Cyclistes Associés
pour le Droit de Rouler en sécurité

Diagnostic Voie verte Rue du Dr Laennec Mulhouse-Brunstatt

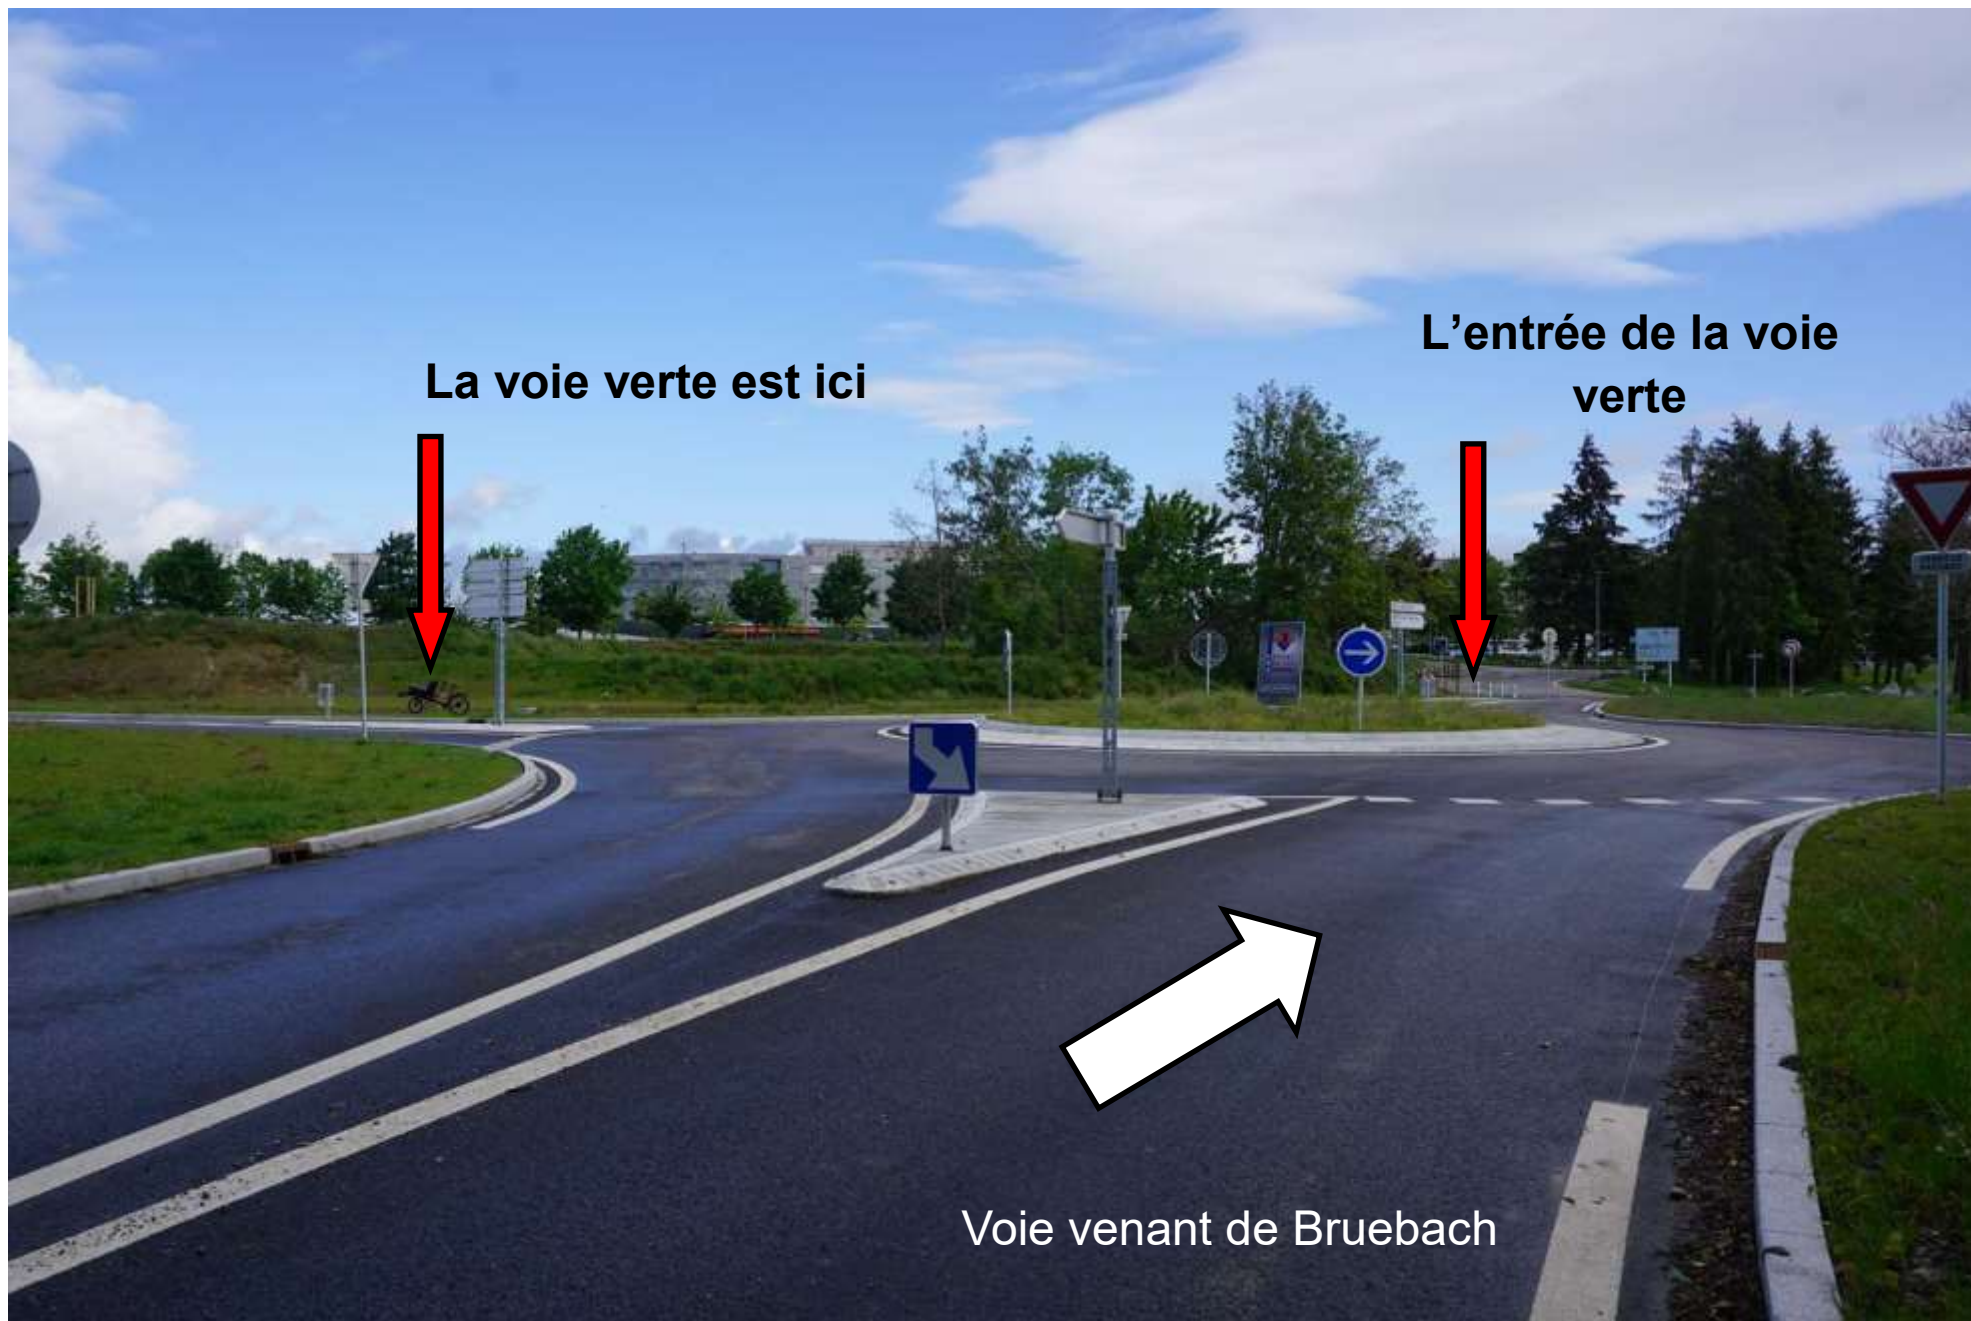
La voie verte est ici

L'entrée de la voie verte

Voie venant de Bruebach

Pour rejoindre la voie verte, il convient de tourner à droite au giratoire, et après à gauche, mais surprise nous n'avons pas le droit de tourner à gauche ! Alors comment on fait !!!!! Comme les automobilistes !

Voilà l'entrée de la voie verte (A sur le plan initial) côté D21. Vous remarquez bien la ligne blanche sur la chaussée qui interdit bien quand on vient de Bruebach de traverser pour rejoindre l'aménagement cyclable. Dimension de la voie verte 3 mètres en globalité avec des petites portions un peu plus large.

Photo prise côté opposé, vers l'hôpital, aucun aménagement, cheminement, balisage pour informer le cycliste par où il doit passer pour rejoindre l'hôpital ou les autres lieux à proximité comme le Tannenwald, Rixheim, Riedisheim, etc.

Bizarre des cyclistes qui traversent n'importe où ! (Point B du plan)

Et oui une voirie a été mise en place pour rejoindre le nouveau lotissement et aucune traversée au niveau de la voie verte n'a été prévue pour rejoindre celle-ci !

Là, nous sommes au point C, du plan. La rue pour rejoindre le pôle femme-mère-enfants de l'hôpital n'a pas encore été réalisée. Mais tout a été mis en place pour les vélos et comme d'habitude nous perdons la priorité alors qu'il s'agit d'un petit giratoire, que nous sommes descente et roulons en fait sur l'axe prioritaire. Nous aurions aimé un peu de courage, ou plutôt dirons nous mettre en pratique les recommandations du CEREMA qui donne des alternatives pour sécuriser et donner la priorité aux cycles comme ci-dessus.

Au niveau de ce giratoire, des aménagements cyclables sont-ils prévus pour rejoindre le pôle femme mère enfant de l'hôpital ? Et de l'autre côté ? On ne voit pas grand-chose pour l'instant.....Et comme il n'y a eu aucune concertation nous n'avons aucune connaissance de ce qui devait se faire.

- ◇ Prévoir une insertion sur la voie verte sécurisée plus commode pour les cyclistes venant de Bruebach et le sens inverse également
- ◇ Prévoir également une sortie sécurisée pour se diriger vers l'établissement hospitalier
- ◇ Mettre en place le balisage directionnel (Tannenwald, Zoo, Riedisheim, etc.)

- ◇ Prévoir un accès sécurisé vélo pour accéder au nouveau lotissement

- ◇ Revoir la circulation cycliste quand ils sont sur la piste montante
- ◇ Revoir les accès et débouchés des cyclistes sur ce carrefour
- ◇ Maintenir la priorité aux cycles par rapport aux véhicules motorisés comme le préconise le CEREMA en particulier la voie verte

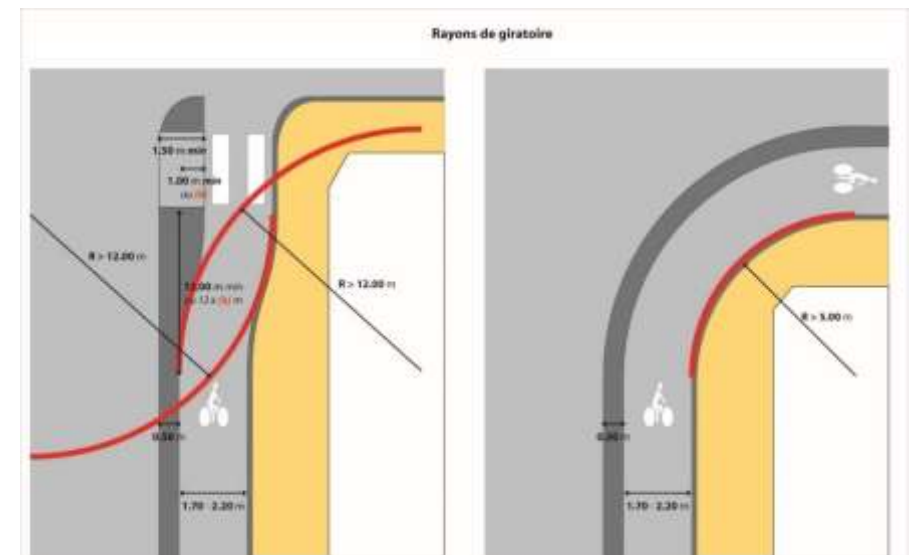
Comme on le verra sur la page suivante du côté opposé à la voie verte, une piste cyclable a également été réalisée, elle se termine ici au giratoire mais clairement on ne voit pas ce que doit faire le cycliste.....

Ici, nous sommes au point D du plan initial, après le carrefour Laennec/Mangeney, une piste cyclable est prolongée à droite de la chaussée d'une largeur de 1,50 m

Vous noterez pour la traversée que le cycliste doit prendre un virage à 90 ° sur un départ d'une largeur de 1,50 m !

Le rayon de giration est directement lié à la vitesse, mais des critères minimaux doivent être intégrés. Cet élément est continuellement omis par les aménageurs qui oublient également qu'il y a de plus en plus de triporteurs, vélocargo ... - Exemple le plus flagrant que tout le monde a en tête le débouché sur le sas du feu tricolore Pasteur/Passage Central avec ses potelets.

Point D du plan intersection Laennec/Mangeney.
Deux directions sont possibles:

- ♦ descente rue Laennec vers l'avenue d'Altkirch avec une réinsertion sur la chaussée pas prévue, mais possible au niveau du passage piéton, ou emprunter le passage piétons et traverser pour rejoindre le trottoir mixte piétons/vélos
- ♦ Continuité sur le trottoir mixte de la rue du Dr Mangeney

Les cyclistes qui veulent rejoindre le bas (av. d'Altkirch) nous ne pouvons que préconiser de sortir de la voie verte et descendre sur la chaussée principale, car prendre les aménagements cyclables réalisés peut se révéler très dangereux, nous sommes en descente ! Et les bordures sont mal réalisées (voir l'exemple) perte de priorité aux intersections, sorties de garages, mauvaise visibilité, réinsertion sur la chaussée principale mal faite, circulation mixte avec piétons non conforme à la loi, mais sommes nous réellement sur un aménagement cyclable? Il n'y a aucune signalisation verticale !!!!

- ◇ Prévoir une sortie/réinsertion dans le trafic général pour pouvoir rouler sur la voie principale dans la rue du Dr Laennec (descente)

Pour l'ensemble des aménagements cyclables revoir le rayon de courbure lors des intersections
